Referitor la cererea de aviz de amplasament, înregistrată cu nr. 60101836345 / 29.11.2018, pentru obiectivul AMPLASARE PANOU PUBLICITAR IN SISTEM PROVIZORIU SI DEMONTABIL de la adresa judet CLUJ, oras CLUJ-NAPOCA, str. VLAICU AUREL, nr. 44.

AVIZ DE AMPLASAMENT FAVORABIL Nr. 60101836345 / 07.01.2019

S.C. METOPA ARH S.R.L. ORADEA J/05/4656/1994		Beneficiar: Lucrăror: AFFICHANGE ROMANIA PANOU PUBLICITAR 3.20 x 2.40m. str. Aurel Vlaicu, nr.44-46, Cluj Napoca	Contr. nr. 39
Intocmit:	arh. Mihaela Unita	SCARA 1:500	PL. nr. 1/A

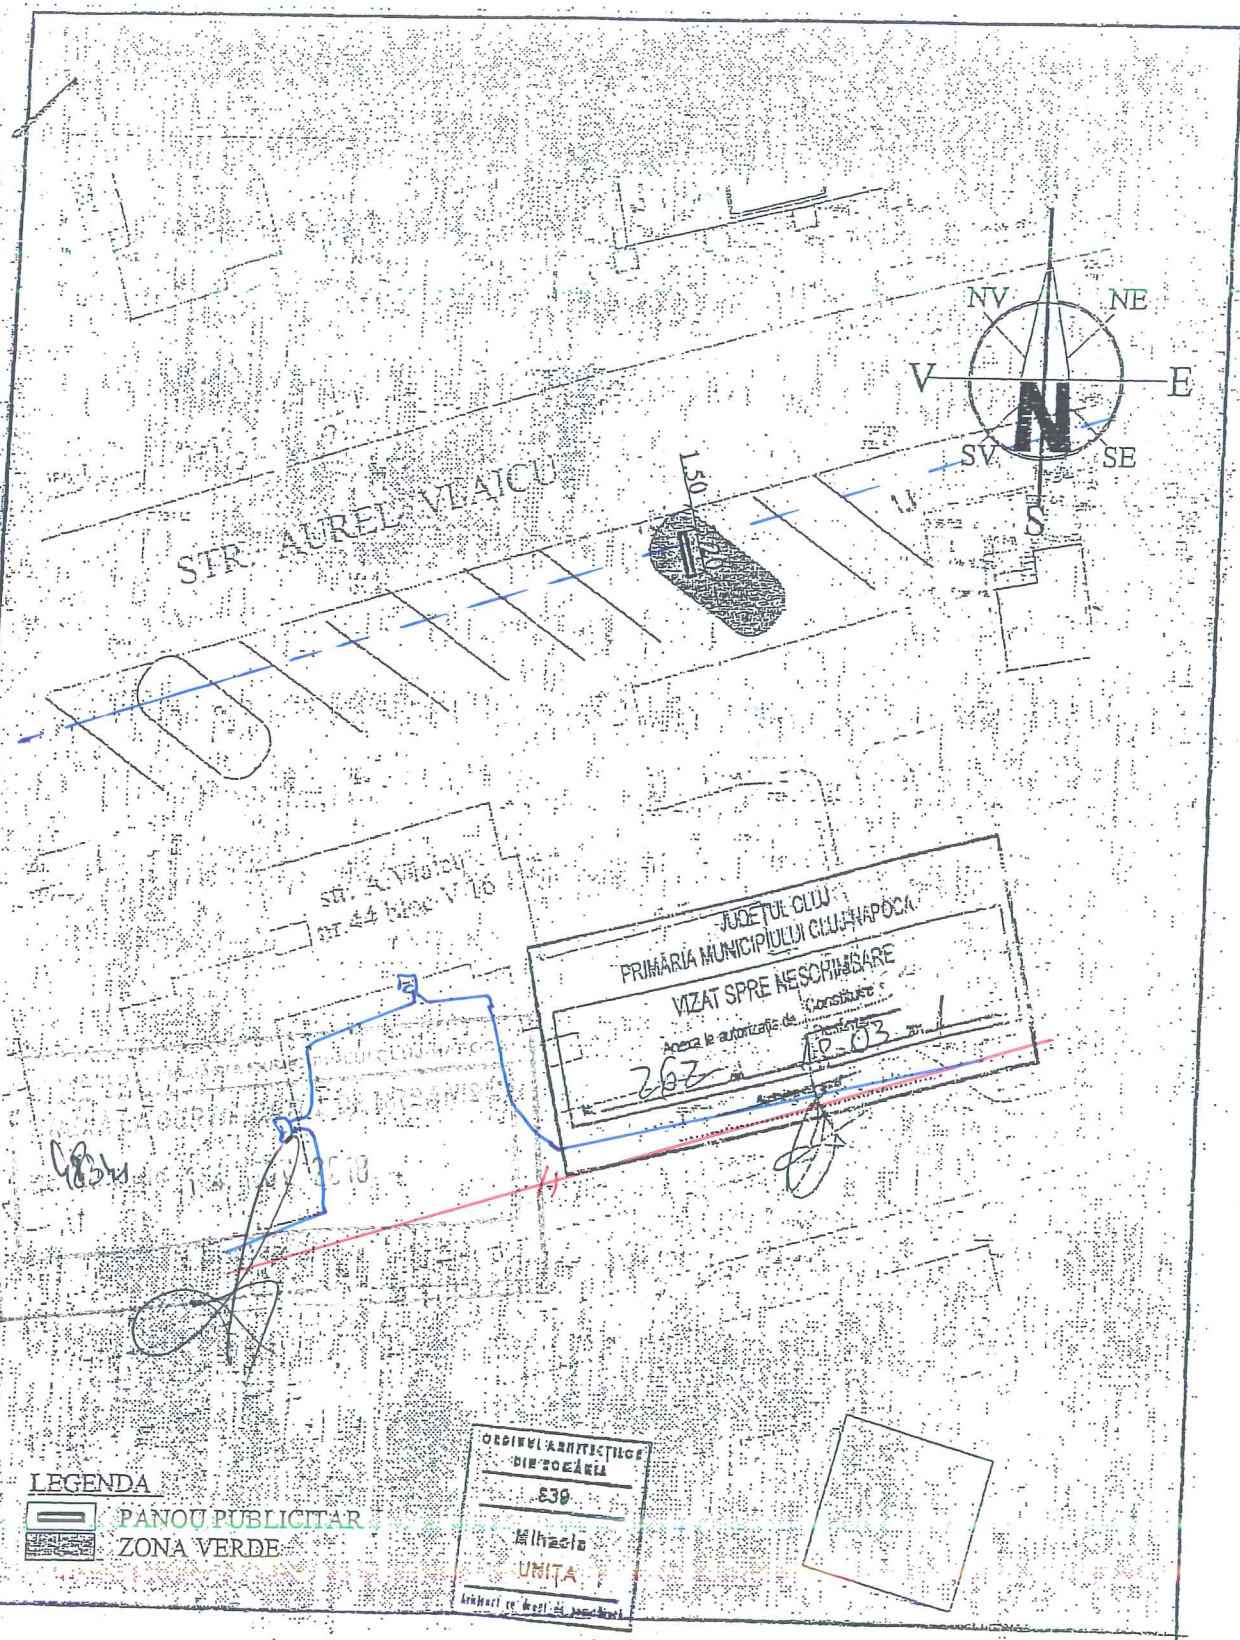
• Instalațiile de distribuție aparținând Sucursala de Distribuție a Energiei Electrice Cluj Napoca au fost trasate orientativ pe planul de situație anexat.

Se vor respecta distantele minime fata de L.E.A. 0,4 KV, conform P.E. 106/2003; in caz contrar se impune reglementarea (dupa caz, devierea) L.E.A. 0,4 KV, cu o firma atestata A.N.R.E. pe cheltuiala solicitantului, pe baza de proiect avizat de S.D.E.E. Cluj, in vederea respectarii acestor distante. Nu se vor afecta instalatiile electrice ale SDEE Cluj; orice eventuala modificare adusa acestora se va realiza cu o firma atestata A.N.R.E., pe cheltuiala solicitantului, pe baza de proiect avizat de SDEE Cluj.

1.
I.R.E. Cluj Avellan de specialitate
pentru devierea și protejarea cablurilor afectate de
lucrări.

2.
de cabluri se va face numai manual cu respectarea
normelor de protecție muncii aplicabile.

3. Comandanții lucrărilor va asigura obligatoriu asistență
tehnică la lucrările de săpături și numai în caz
decesibile pe baza de comandă I.R.E. Cluj va asigura
asistență tehnică suplimentară.
